**Avis délibéré de l’Autorité environnementale  
pour le cadrage préalable de l’évaluation  
environnementale de la plateforme industrielle  
« Zone Grandes Industries 3 » (ZGI3)  
sur le port de Dunkerque (59)**

**n°Ae : 2025-042**

Avis délibéré n° 2025-042 adopté lors de la séance du 26 juin 2025

Figure 4 : localisation des watergangs affectés par le projet ZGI3 (à gauche) et état final dans le cadre du projet (à droite) (source : dossier)

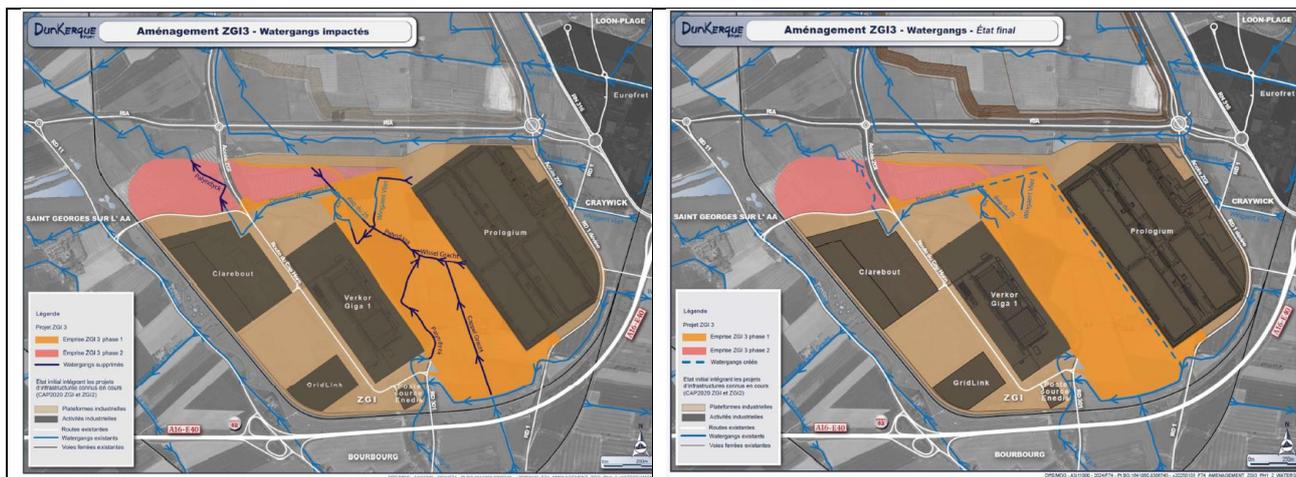
L'Ae rappelle également que les watergangs constituent des capacités de drainage en volume, mais qu'ils sont également des voies d'infiltration des eaux et qu'ils sont susceptible d'abriter quelques milieux et la faune les fréquentant. La seule compensation des volumes ne saurait suffire, la

compensation des capacités d'infiltration et des milieux détruits devrait s'envisager dans le cadre de cette vision globale compensation hydraulique / compensation des milieux.

Figure 5 : localisation des zones autorisées sur lesquelles l'évaluation des impacts a déjà été menée dans le cadre des projets ZGI1 et ZGI2 (source : dossier)

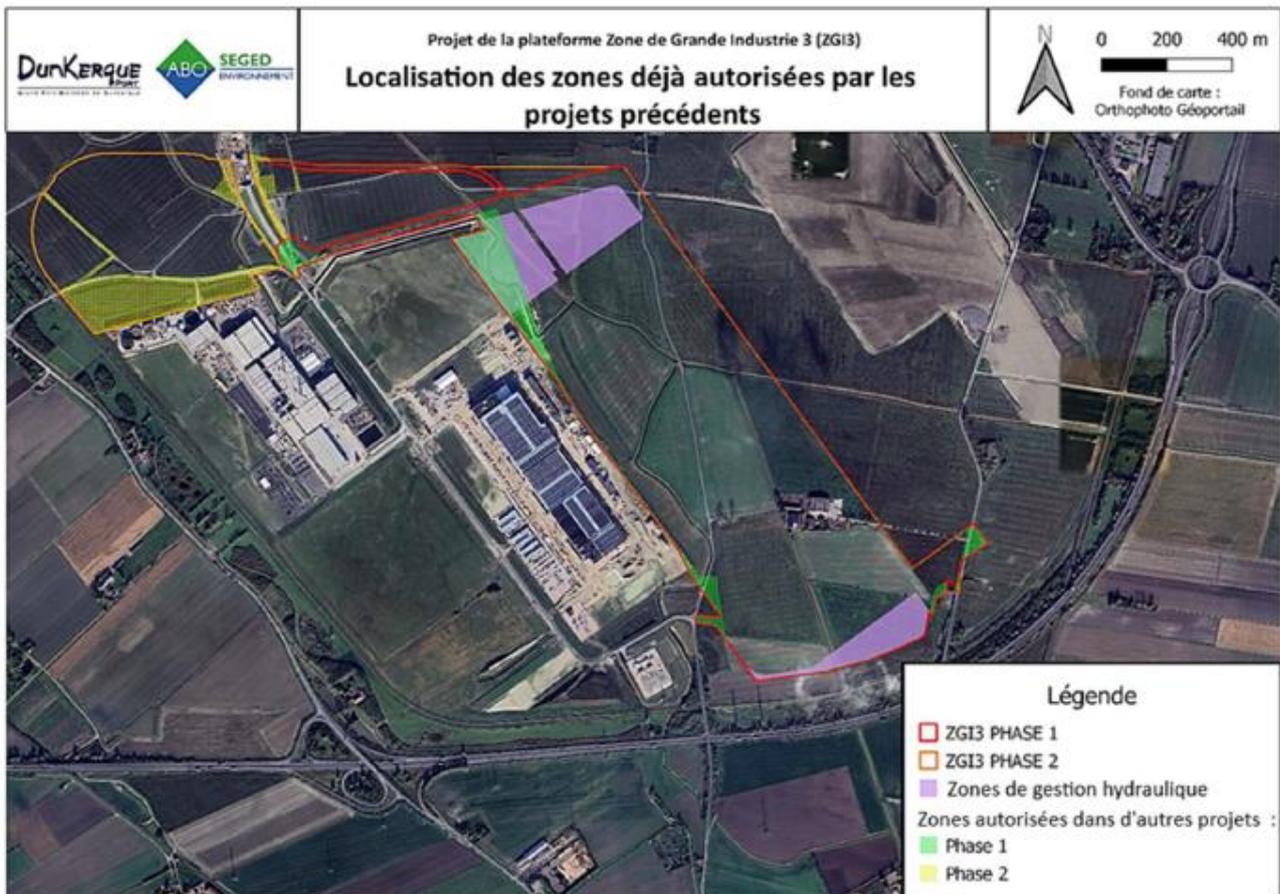
L'Ae observe que le GPMD a choisi d'intégrer dans le périmètre du projet ZGI3 des zones déjà couvertes par les arrêtés préfectoraux des projets ZGI1 et ZGI2 et que le GPMD prévoit de ne pas inclure dans l'étude d'impact de ZGI3 l'évaluation des incidences sur ces zones (cf. figure 5).

Ceci n'est pas satisfaisant car l'analyse des incidences doit être cohérente avec la définition retenue pour le projet. Ceci supposerait par ailleurs pour assurer la cohérence d'ensemble, que des modifications soient apportées en parallèle aux périmètres déjà définis pour les projets ZGI1 et ZGI2. Une réflexion plus poussée est à mener sur la définition du périmètre du projet ZGI3.
